東洋バルブ株式会社

青銅製・鉛フリー銅合金製ゲートバルブ及び コアタイトゲートバルブの一部仕様変更について

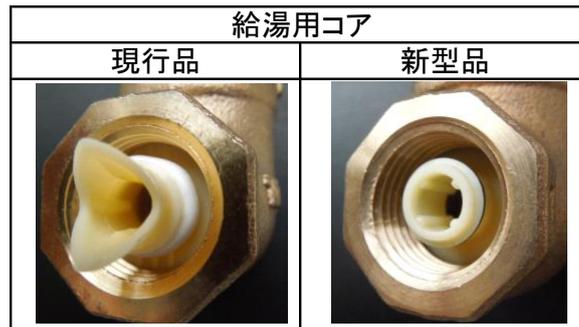
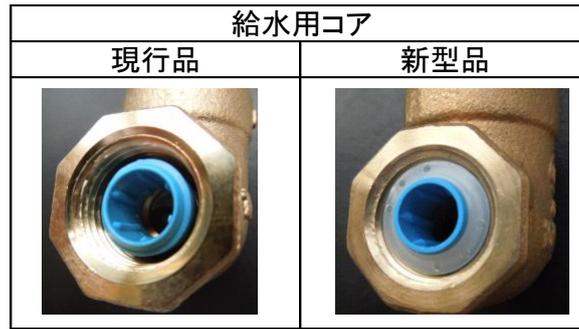
このモデルチェンジでは、一部寸法変更に加えコアタイトバルブにつきましてはコアの構造が変更になります。規格そのものに変更点はなく、機能・品質においては従来製品と何ら変わるところはありません。

《鉛フリー銅合金製コアタイトバルブ》

高さ(H)寸法が一部小さくなります。全長(L)寸法が小さくなります。(網掛部分変更)

サイズ	現行品		変更品	
	LJ5-BSR-SK-N LJ5-BSR-HN-N		LJ5-BSR-SK(N) LJ5-BSR-HN(N)	
	全長(L)	高さ(H)	全長(L)	高さ(H)
1/2	61	127	57	127
3/4	65	146	64	146
1	75	171	72	170
11/4	85	213	81	209
11/2	90	244	83	239
2	103	293	100	284

サイズ	現行品		変更品	
	LJ10-BSR-SK-N LJ10-BSR-HN-N		LJ10-BSR-SK(N) LJ10-BSR-HN(N)	
	全長(L)	高さ(H)	全長(L)	高さ(H)
1/2	63	127	57	127
3/4	67	154	64	152
1	75	178	72	176
11/4	85	223	81	219
11/2	90	254	83	250
2	103	301	100	291
